ACTA DE INSPECCIÓN

Que los días 3 y 4 de diciembre de 2024 de forma telemática y los días 8 a 12 de diciembre de 2024 de forma presencial en las instalaciones del titular, han realizado una inspección a la central nuclear de Ascó I, ubicada en la provincia de Tarragona, en calidad de agentes de la autoridad en el ejercicio de sus funciones de inspección y verificación de la seguridad nuclear y la protección radiológica de acuerdo a lo establecido en la legislación vigente respecto de la actuación inspectora del CSN, que dispone de Autorización de Explotación concedida por Orden TED/1084/2021 del Ministerio para la Transición Ecológica y el Reto Demográfico, de fecha 27 de septiembre de 2021.

Respecto al **punto 2.2 de la agenda de inspección** “Prueba integral de tasa de fugas de la contención (ILRT)”:

- **Página 7 de 32, último párrafo.** Información adicional:

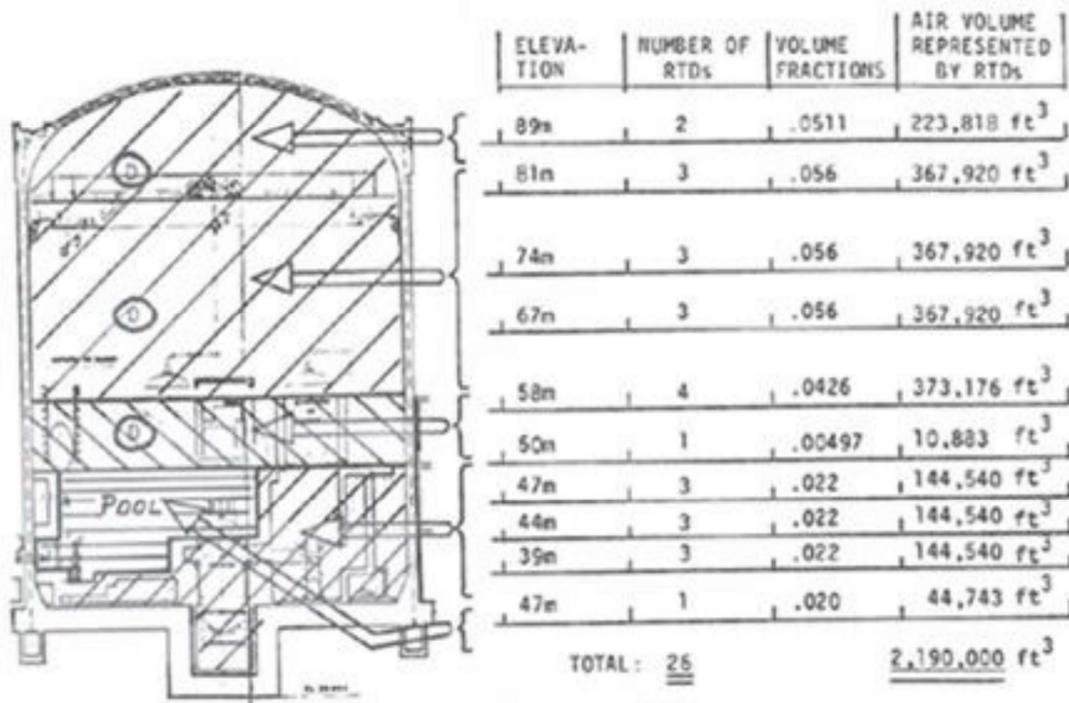
En el PV actual se mide la temperatura en 26 sensores, distribuidos de forma que se pueda disponer de datos de temperatura correctos y homogéneos en cada uno de los principales cubículos. La situación de los 26 sensores es la misma que en las anteriores pruebas de estanqueidad y siguen los criterios establecidos en el cálculo de de 1981.

Con el resultado de las 26 medidas, con la estratificación existente dentro de la contención, estos 26 sensores son suficientes para poder dar cumplimiento a los requisitos de la norma.
